立法院第8屆第1會期
教育及文化委員會

核二廠反應爐基座七根螺栓斷裂事件 現 況 報 告

行政院原子能委員會
中華民國 101 年 5 月 3 日

圖 1 反應爐支撐裙鈹錨定螺栓相關位置圖

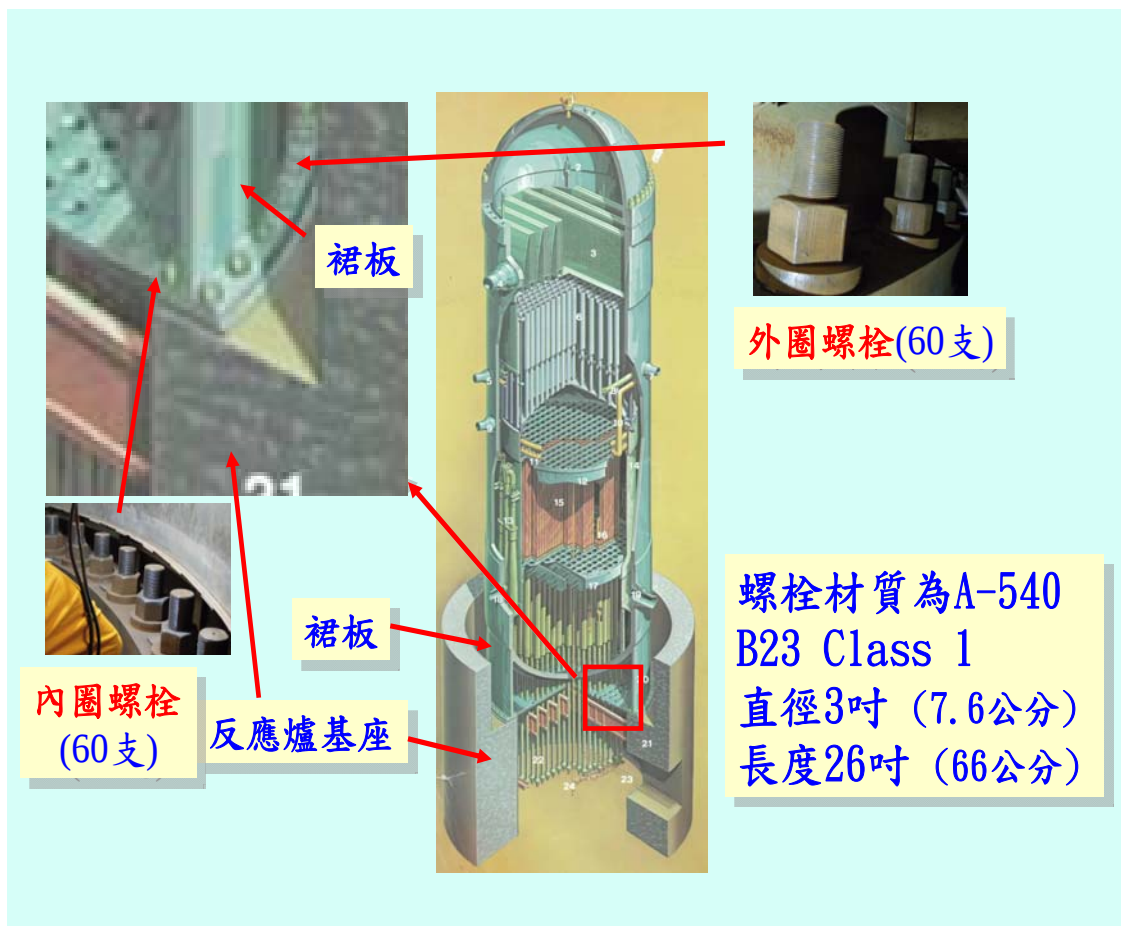
核二廠 1 號機 EOC-22 大修期間，發現反應爐支撐裙鈹錨定螺栓位於裙鈹內側 1 根螺栓斷裂，2 根螺栓已近斷裂，另尚有 4 根螺栓有裂紋顯示，裂紋深度約 2.5mm，外側螺栓檢測則無異常。3 月 16 日 05：50 核二廠 1 號機進行反應爐模式切換至停機(S/D)時，強震儀 OSG-XE-105 在垂直方向最大加速度達到 0.29g 之紀錄。(如圖 1、2 及表 1)

圖 4 三支螺栓斷裂情形

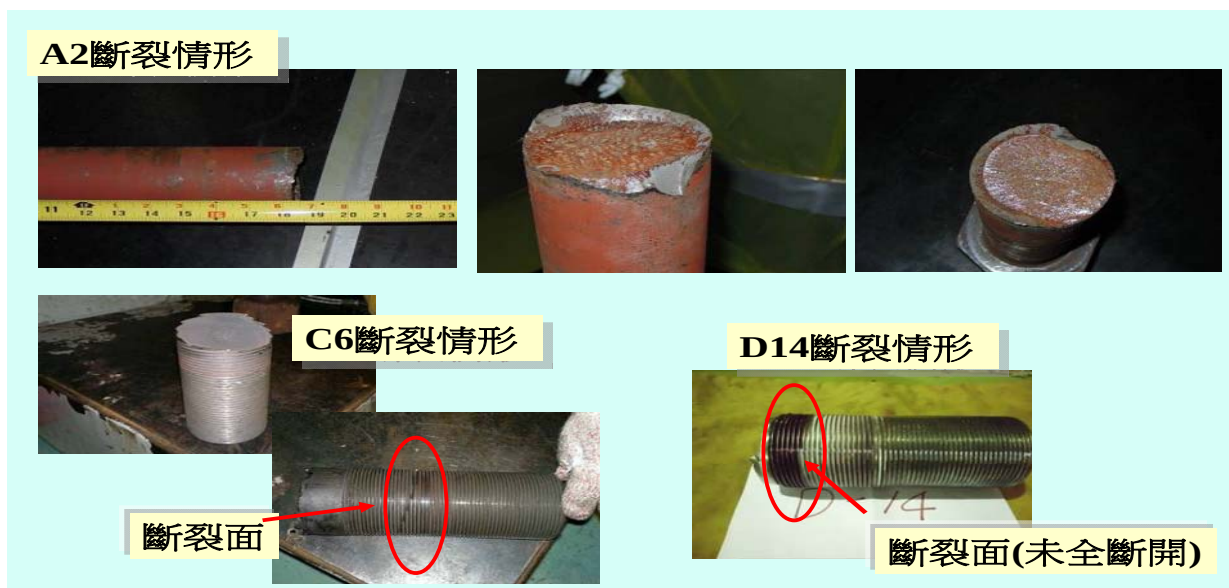
根據臺電公司送往核能研究所熱室進行檢驗分析之 3 支斷裂螺栓（A2、C6、D14）之金相分析結果，其可能受損之肇因初步研判為（如圖 4）：

(1)不當安裝 (Improper Installation)，造成螺桿磨邊龜裂或螺牙(螺牙面) 龜裂(Threads Damage)。

(2)淬火裂紋(Quenched crack)(原始材料瑕疵及熱處理相關)，微孔 (Micro-voids)及微孔連結成裂紋(Micro-voids linked together to form a crack)。

(3)低延展性 Low ductility (原始材料瑕疵及熱處理相關)，脆性沿晶破裂，高硬度測量值，硫化物夾雜物(Sulphide inclusions)現象。

圖 5 四支有裂紋瑕疵之螺栓照片

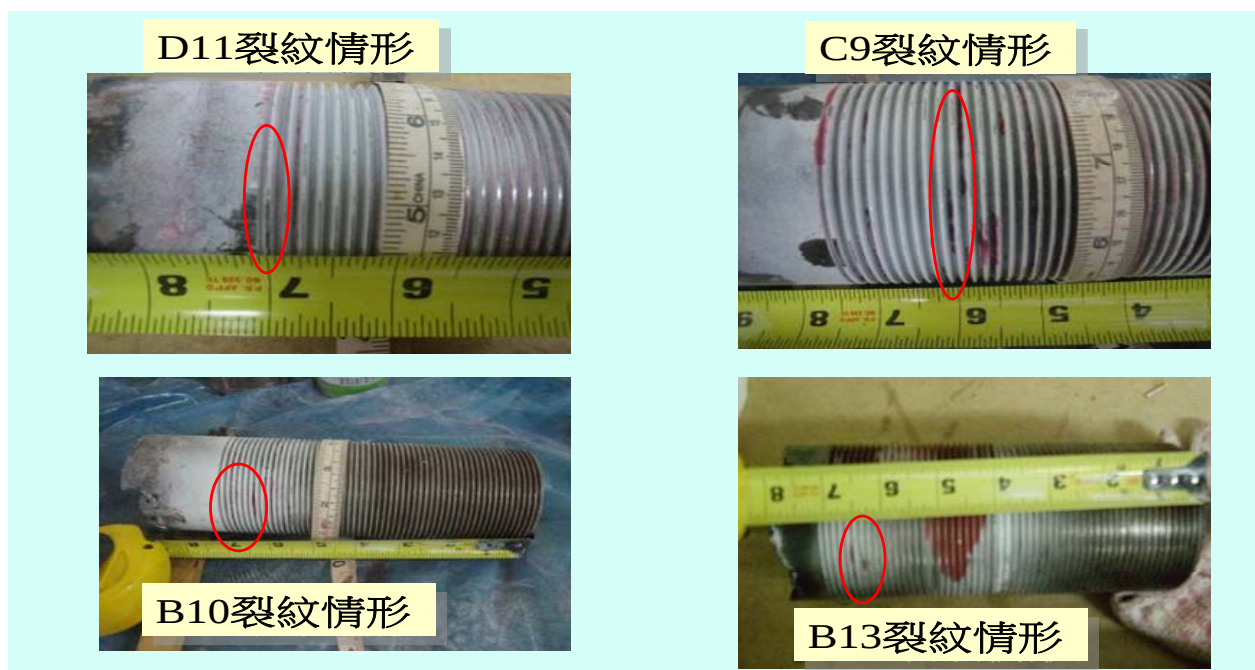
至於另外有裂紋顯示之 4 支螺栓 (B10，B13，C9，D11) 受損原因 仍有待分析研判 (如圖 5)。
